Réponses à la liste des questions du MELCCFP transmises le 26 septembre 2025 (Dossier 3211-23-091)

Deuxième demande d'engagements et d'informations complémentaires

Régie intermunicipale des déchets de la
Lièvre

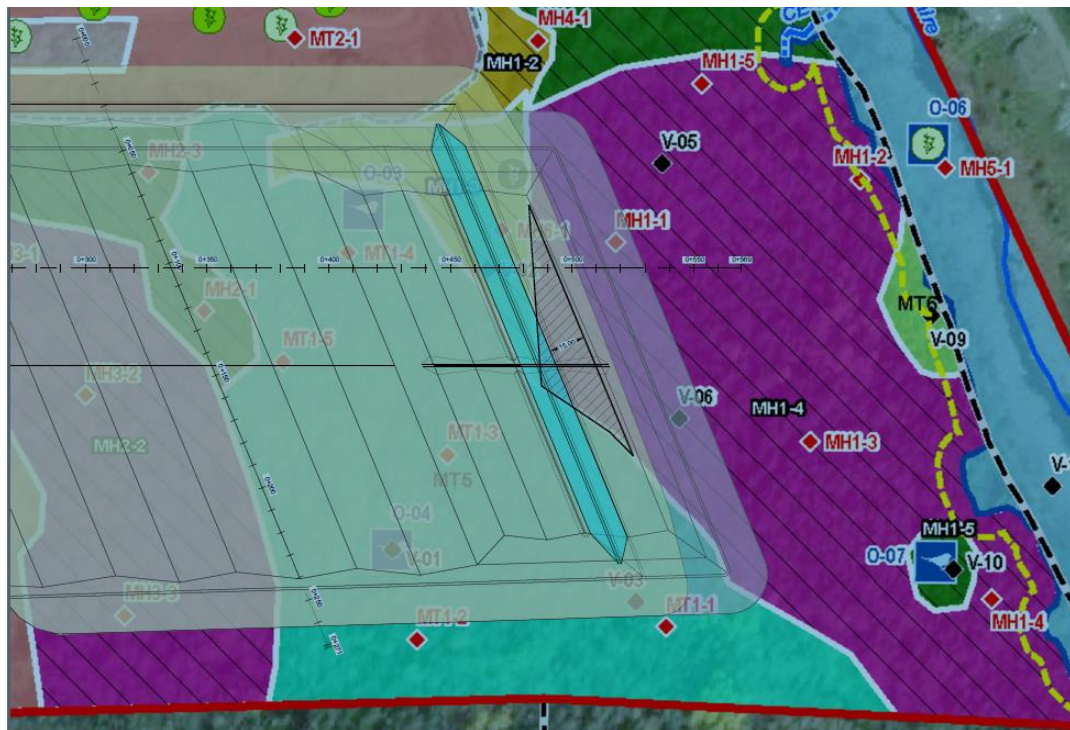
La réponse de l'initiateur ne traite pas d'autres configurations du site afin d'éviter l'atteinte en tout ou partie des MH. La zone B, qui a été exclue du scénario final, contiendrait des secteurs vacants dans lesquels aucun enfouissement n'a été réalisé dans le passé et où l'agrandissement pourrait vraisemblablement avoir lieu sans avoir à excaver et exporter des matières résiduelles enfouies.

À titre d'exemple, l'espace reconfiguré pourrait permettre le repositionnement du bassin de sédimentation et l'allongement des cellules d'enfouissement de la zone A vers le nord, ce qui éviterait un empiètement dans le MH1-4, tout en s'éloignant des résidences présentes le long de la route Pierre-Neveu.

Le milieu humide MH1-4 a été évalué dans l'étude de caractérisation du milieu naturel comme ayant un rendement élevé pour 5 des 6 fonctions écologiques des milieux humides et hydriques (filtre contre la pollution; régulation du niveau de l'eau; écran solaire et de brise-vent naturel; séquestration du carbone et atténuation des impacts des changements climatiques; qualité du paysage). Il s'agit du seul milieu humide de la zone d'étude ayant obtenu un rendement synthèse aussi élevé. Le ministère est d'avis qu'un effort de minimisation doit être réalisé, permettant ainsi d'éviter minimalement ce milieu humide.

Considérant la position du ministère à ce sujet, quels efforts de minimisation l'initiateur propose-t-il afin **d'éviter l'atteinte de ce milieu humide par son projet?**

À la suite à l'avis émis par le ministère, la Régie de gestion des déchets de la Lièvre (RIDL) a évalué la possibilité d'étendre les cellules proposées vers le nord, tout en réduisant l'emprise des cellules d'agrandissement dans le secteur MH1-4 à l'est. L'espace disponible entre la zone d'agrandissement et le site d'enfouissement existant (LES) étant limité, l'extension vers le nord ne pourrait s'étendre que sur une longueur d'environ 20 mètres. Cette modification permettrait d'accroître le volume d'enfouissement, mais ne compenserait pas la perte de volume liée au recul de la limite est du site vers l'ouest. Ainsi, ces ajustements entraîneraient une réduction nette du volume d'enfouissement d'environ 65 000 m³ pour la RIDL.

En contrepartie, l'empiètement sur le milieu humide MH1-4 serait considérablement réduit alors que le nouvel empiètement ne serait plus que de 1285 m². Ainsi, malgré la perte de volume d'enfouissement, la Régie est disposée à mettre en œuvre ces mesures afin de minimiser l'impact de son projet sur ce milieu humide.

Par contre, en raison de la topographie du site et de la nécessité d'assurer un drainage adéquat des eaux vers le bassin de sédimentation, il n'est pas possible de déplacer ce dernier pour éviter les milieux humides. Toutefois, cette superficie reste très faible.

Le croquis ci-bas illustre de manière préliminaire la modification qui serait apportée. La zone hachurée de couleur noire correspondrait à la superficie de 1 285 m² de milieu humide résiduel impacté par le projet suite à la modification.

Ces changements pourraient être effectués au moment de la demande d'autorisation où les volumes d'enfouissement révisés ainsi que les superficies de milieux humides affectés seront confirmés.
